ORGANI SHQYRTUES I PROKURIMIT

Sa i përket tenderit për; Konkurs projektimi për Nderimin e QKMF Shtime

ANKESË

Figura 1: Dhoma e Triazhimit

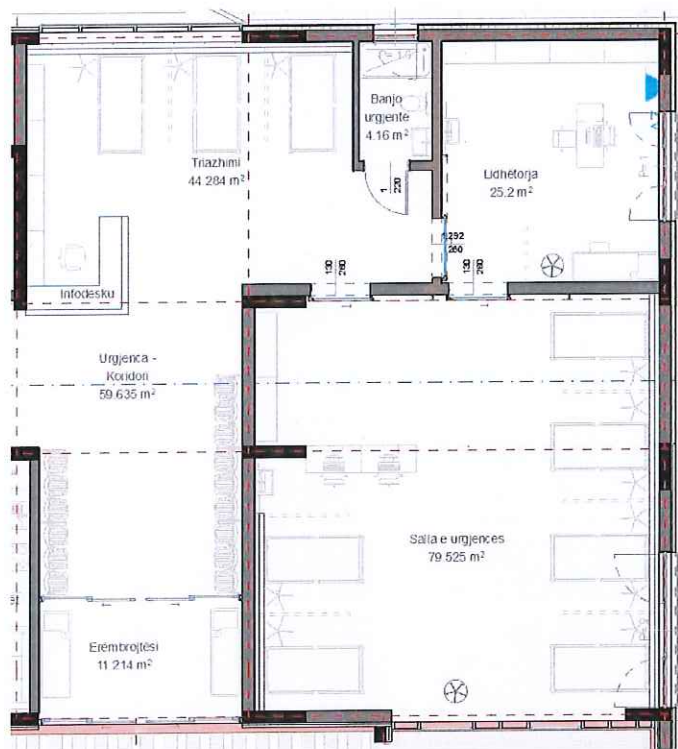
Pretendimi 2: Dhoma e triazhimit

Sipas detyrës projektuese të konkursit kërkohet: “....Dhoma e triazhimit me min. dy krevate - 40 m², ne lidhje direkt me sallën e emergjencës dhe lidh torën....”.

Dhoma e triazhimit është projektuar në harmoni të plotë me kërkesat e detyrës projektuese dhe standardeve dhe praktikave të BE-së për objektet shëndetësore. Dhoma e triazhimit në rastin tonë ka lidhje direkt me hollin qendror dhe hyrjen e Urgjencës (për pranim të lehtë dhe të shpejtë të pacientëve) dhe lidhje direkt me Sallën e Urgjencës dhe Lidhe torën, si dhe në kuadër të saj

gjendet edhe Banjoja Urgjente. Pretendimi se dhoma e triazhimit duhet të ndahet është i paarsyeshëm dhe tregon mos-kompetencë profesionale në lëminë e objekteve shëndetësore, sepse të gjitha standardet dhe praktikat më të fundit të vendeve të BE-së e trajtojnë dhomën e triazhimit si një hapësirë e ndërmjetme mes pranimit të pacientëve dhe trajtimit të tyre në Sallën e Urgjencës apo Sallën e Monitorimit. Dhoma e triazhit e hapur ofron mundësi më të shpejtë të pranimit dhe monitorimit të gjendjes së pacientëve dhe i njëjti funksion kryhet për një personeli të vendosur në pranim-reception, i cili i pranon pacientët dhe në të njëjtën kohë e monitoron gjendjen e tyre dhe në raste specifike i bartë në Sallën e Urgjencës.

Sidoqoftë, nëse nga Autoriteti Kontraktues insistohet të mbyllet dhoma e triazhimit, atëherë ne e kemi lënë mundësinë që e njëjta të mbyllet me një mur në fazën e projektit kryesor.

Figura 2: Erëmbrojtësi i QKMF-së

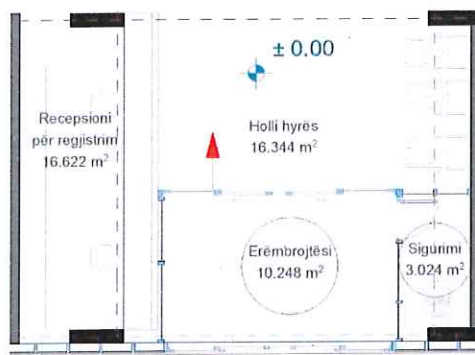
Pretendimi 3: Ere mbrojtësi

Sipas detyrës projektuese të konkursit kërkohet: “....Hyrja e veçante ne zonën e mjekësisë familjare – erë mbrojtësi hyrës 15m²,....”.

Ere mbrojtësi në hyrjen e Qendrës Kryesore të Mjekësisë Familjare është projektuar në bazë të standardeve të projektimit për këtë lloj të objekteve. Në kuadër të tij është vendosur edhe

sigurimi i objektit (i cili nuk është kërkuar në detyrën projektuese). Erë mbrojtësi (së bashku me sipërfaqen e sigurimit) i ka dimensionet 2.40m x 5.65m dhe sipërfaqe prej 13.56 m². Sipërfaqja e erë mbrojtësit mund të rritet aq sa dëshirojmë, sepse mund të zgjerohet nga ana e hollit hyrës, mirëpo ne e kemi vlerësuar nga aspekti profesional se kjo sipërfaqe është e mjaftueshme dhe sipërfaqja tjetër është më e dobishme në hollin hyrës, ku mund të vendosen karrocet për të sëmurë, merren shërbimet nga recepsioni, etj.

Në këtë mënyrë, pretendimi për këtë erë mbrojtës është i paarsyeshëm, sepse aktualisht ne i kemi 13.56 m² (nga 15 m² sa kërkohej) dhe nëse AK insiston, mund të arrihen 15 m² apo më tepër.

Figura 3: Grupi i nyjeve sanitare

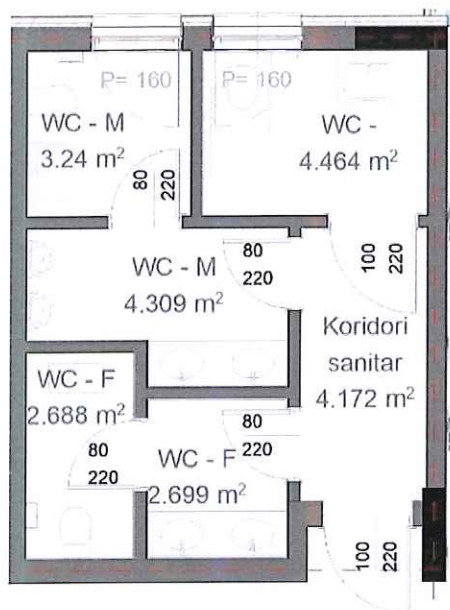
Pretendimi 4: Nyjet Sanitare

Sipas detyrës projektuese të konkursit kërkohej: “...*Nyjet sanitare - 3 per pacient M(1)/F(2) (tualeti për meshkuj te ketë min. 2 pisoar), ne afërsi te ketë dhe një ËC për persona me aftësi te kufizuara.*”

- *Nyjet sanitare për personel, M(1)/F(1), tualeti për meshkuj (M) te ketë se paku një pisoar,....”.*

Nyjet sanitare në të gjithë objektin e QKMFU-së janë të projektuara sipas të njëjtës skemë dhe bazuar në standardet dhe praktiket ekzistuese për lloj të objekteve. Në secilin grup të nyjeve sanitare ekziston: 1 ËC për femra me lavaman dhe me para ËC me 2 lavamana, 1 ËC për meshkuj me lavaman dhe me para ËC me 2 pisoarë dhe 2 lavamanë, 1 ËC për të hendikepuar me lavaman. ËC-ja për të hendikepuar, në të gjitha praktikat për të gjitha llojet e objekteve, mund të shfrytëzohet edhe si ËC për gjininë femërore (në rastin tonë shfrytëzohet si ËC e dytë për gjininë femërore), sepse llogaritet se shfrytëzues mëria e saj nga personat e hendikepuar është shumë e vogël.

Në këtë mënyrë, pretendimi për mungesa në nyjet sanitare është i paarsyeshëm dhe joprofesional.

Figura 4: Trajtimi i Shkallëve Kundër Zjarrit

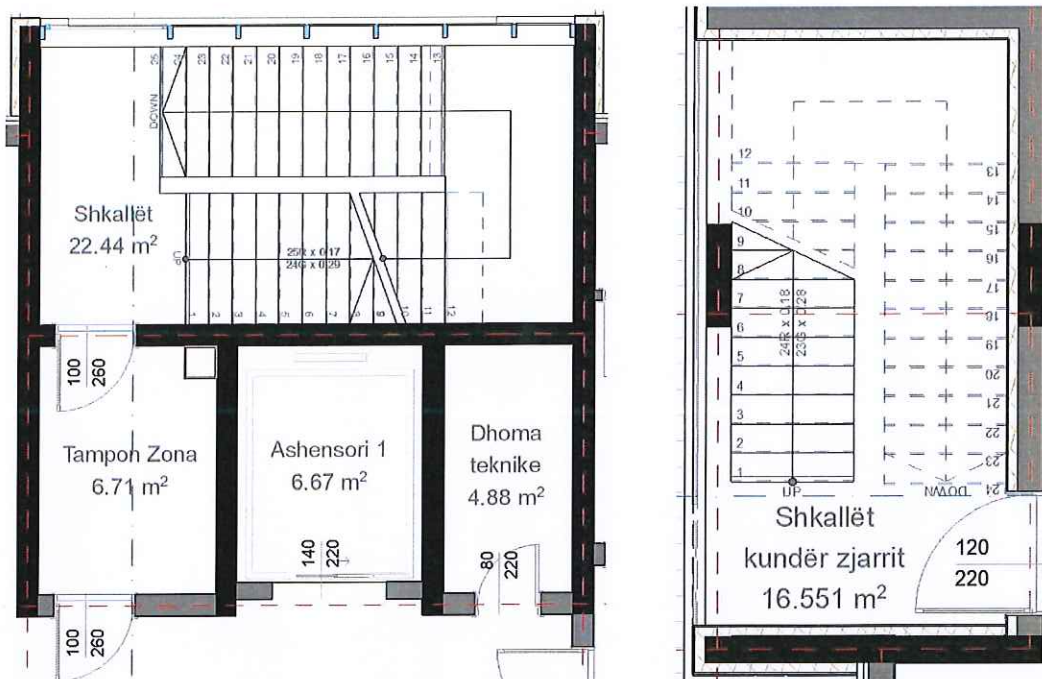
Pretendimi 7: Shkallët Kundër Zjarrit

Objekti është projektuar në harmoni të plotë me të gjitha kërkesat, kriteret, standardet dhe legjislacionin për Mbrojtje Nga Zjarri. Objekti i projektuar i posedon 2 palë shkallë, secila etazhë është e ndarë në 2 sektore të zjarrit dhe i ka të parapara të gjitha masat e nevojshme për Mbrojtje Nga Zjarri.

Shkallët kryesore të objektit (shërbejnë edhe si shkallë emergjente) kanë hapje natyrore (dritare) në të gjitha etazhat (suterren, përdhësë dhe katin 1), e kanë tampon zonën me dimensione 2.20m x 3.05m (6.71 m²) (Rregullore Nr. 24/2012 Për Normat Teknike Për Mbrojtje Nga Zjarri Të Objekteve Të Larta, Neni 23, pikë 1.1, 1.2, 1.3, 1.4), janë të pajisura me 2 palë dyer rezistonte ndaj zjarrit dhe tymit, e kanë oxhakun ventilues në kuadër të tampon zonës, të gjitha në harmoni me Legjislacionin në fuqi për Mbrojtje Nga Zjarri.

Gjithashtu, objekti i ka të projektuara edhe shkallët e veçanta emergjente, të projektuara në harmoni të plotë me Rregulloren Nr. 24/2012 Për Normat Teknike Për Mbrojtje Nga Zjarri Të Objekteve Të Larta, Neni 20, Neni 21 dhe Neni 22).

Në këtë mënyrë, pretendimi për trajtim joadekuat të masave kundër zjarrit është i paarsyeshëm dhe joprofesional.

Figura 8. Situacioni me të dhëna të devijuara i Operatorit Ekonomik 1412 (tashmë me identitet të zbuluar N.N.SH. "Vizion Project") dhe me të dhëna reale nga Agjensioni Kadastral i Kosovës

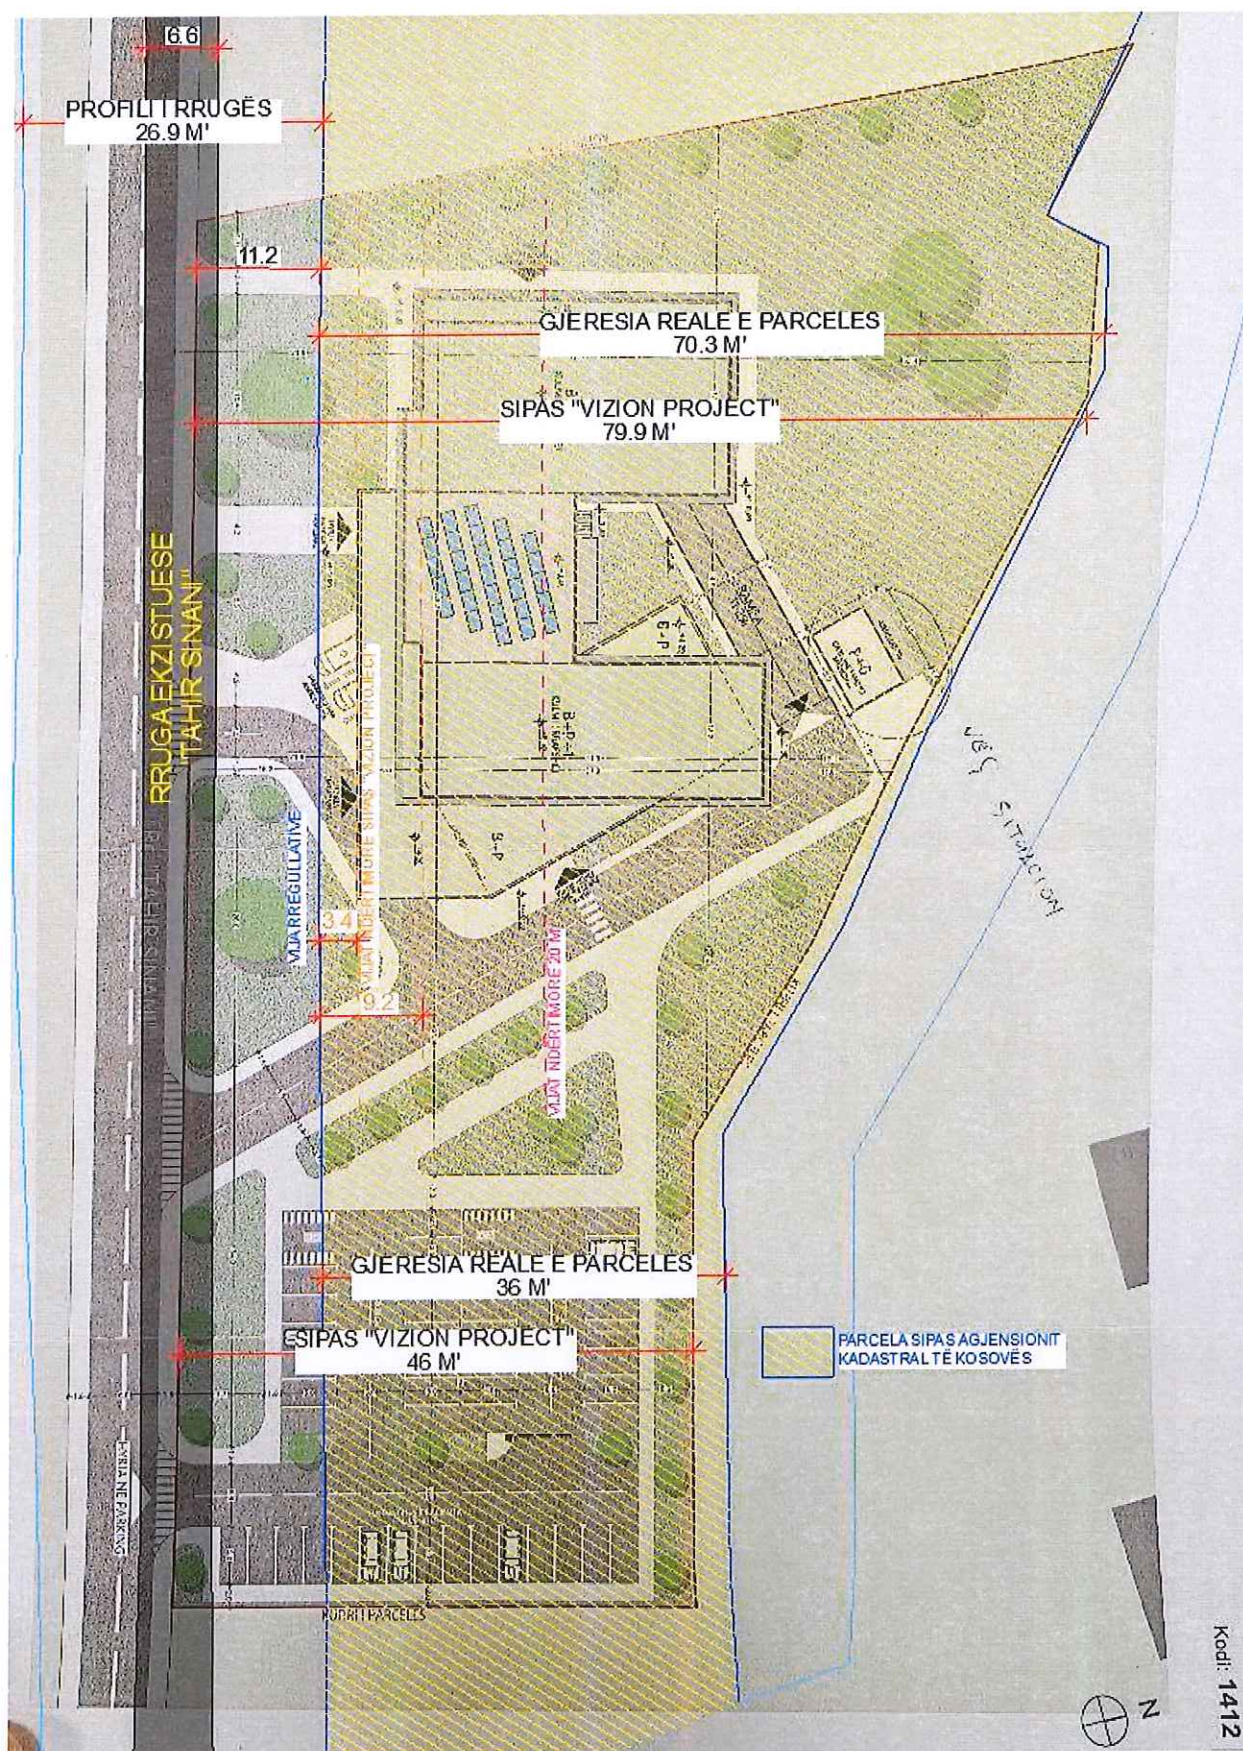
Operatori Ekonomik 1412 (tashmë me identitet të zbuluar N.N.SH. “Vizion Project”) në projektin ideor për QKMFU të dorëzuar në këtë konkurs e ka vendosur objektin në Vijë Ndërtimore prej 3.40 metrave nga kufiri kadastral (nga Vija Rregullative), ndërsa në paraqitje grafike në kuadër të Situacionit, jo vetëm që e ka paraqitur të pasaktë kufirin e parcelës

kadastrale, mirëpo edhe dimensionin prej ku tërhiqet Vija Ndërtimore e ka paraqitur prej pjesës së asfaltuar të rrugës, që është jashtë çdo kriteri të planifikimit me të gjitha dokumentet planifikuese të vendit tonë (dëshmi: Udhëzimi Administrativ MMPH-Nr. 08-2017 Për Normat Teknike Të Planifikimit Hapësinor (Kapitulli: Zonat, faqe 39, pika 2.2. ***“Vija Rregulluese (VRR): paraqet largësinë nga kufiri i parcelës kadastrale të paraparë për ndërtimin e infrastrukturës teknike, në të cilën nuk lejohet asnjë lloj ndërtimi”*** dhe pika 2.3. ***“Vija Ndërtimore: paraqet largësinë nga kufiri i parcelës kadastrale dhe vija rregulluese në të cilin lejohet ndërtimi i sipërfaqes së përgjithshme të shfrytëzueshme.”***)

Në këtë mënyrë, Operatori Ekonomik 1412 (tashmë me identitet të zbuluar N.N.SH. “Vizion Project”) me apo pa qëllim e ka lajthitur komplet madhësinë e parcelës kadastrale 00006-3, ka prezantuar të dhëna të pasakta për kufijtë kadastral të parcelës kadastrale 00006-3 dhe mbi bazën e këtyre pasaktësive e ka projektuar komplet objektin, e ka pozicionuar objektin në vijën ndërtimore në kundërshtim me rrethinën dhe në kundërshtim me normat e planifikimit hapësinor. Si rezultat, objekti i propozuar nuk përkon fare me këtë parcelë kadastrale dhe i njëjti nuk mund të zbatohet në kuadër të kësaj parcele kadastrale dhe si i tillë është i pavlefshëm.

Figura 10. Ashensor i rekomanduar për objekte shëndetësore

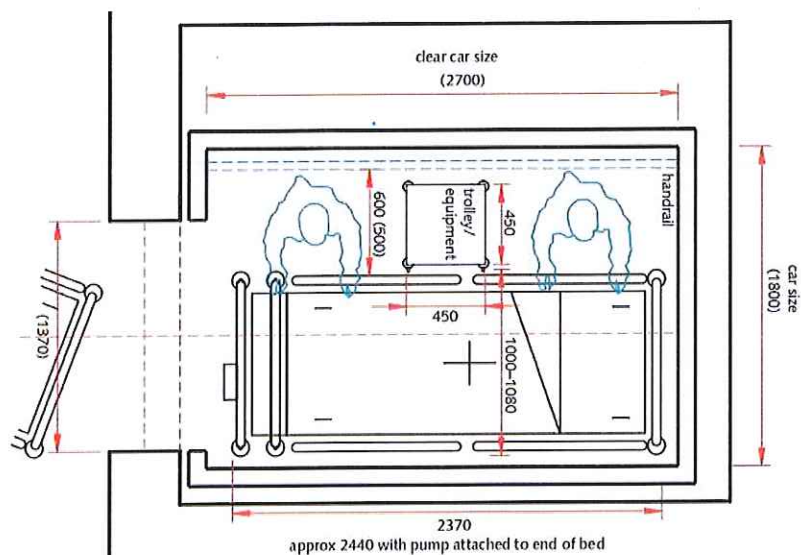
Argumenti 8: Operatori Ekonomik 1412 (tashmë me identitet të zbuluar N.N.SH. “Vizion Project”) nuk e ka trajtuar në formë adekuate pjesën e ashensorëve, në bazë të kritereve dhe praktikave më të mira për këtë lloj të objekteve. Nga paraqitja shumë e mangët grafike (mungon dimensionimi i dyerve dhe dritareve, që për këtë fazë të projektit duhet të bëhet) vërehet se dyert e ashensorëve janë të ngushta dhe të pamundshme për personat me nevoja të veçanta. Gjithashtu, edhe dimensionet e kafazit të ashensorëve duken të vogla, për funksionim komod dhe afatgjatë të tyre, kur merret parasysh fakti ashensori duhet të shërbejë për futje në të të pacientëve me shtrat mjekësor dhe me shoqërues. Gjithashtu, gjerësia e korridorit para ashensorit, në Katin 1, është shumë e ngushtë dhe e pamundëson hyrjen apo daljen e pacientëve me shtrat mjekësor.
